Baumaßnahme: Neubau des Forschungsgebäudes Laborverbundneubau IFW | ct.qmat
Leistung: Los 3200 - Rohbauarbeiten
Vergabenummer: Neubau/Los3200/2025

- <u>Werkseitige Schalelemente:</u>
  - Skizze:

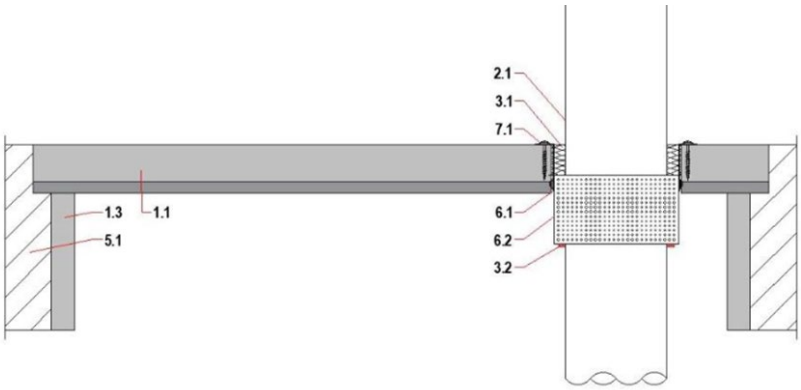
Anfrage 1: Schalungselemente
In den LV-Positionen 03.05.0038 bis 0041 sind werkseitig vorgefertigte Schalungselemente aus zementgebundenen glasfaserbewehrten Leichtbetonplatten ausgeschrieben.

1) Wir bitten um eine konkrete Skizze zum Aussehen dieser Elemente.
2) Wir bitten um Benennung eines Planungsfabrikates.
3) Wir bitten um Klarstellung, dass eine erwähnte vorhabenbezogenen Bauart-Einzelgenehmigung als Sache des AG verbleibt.

- Zur Wahrung der Wettbewerbsfreiheit wird kein Planungsfabrikat benannt
  - Nein, die Einholung einer vBG ist Sache des Bieters und dementsprechend mit einzukalkulieren. Dem Bieter steht es gem. LV-Beschrieb frei, ein Produkt mit abZ zu wählen.
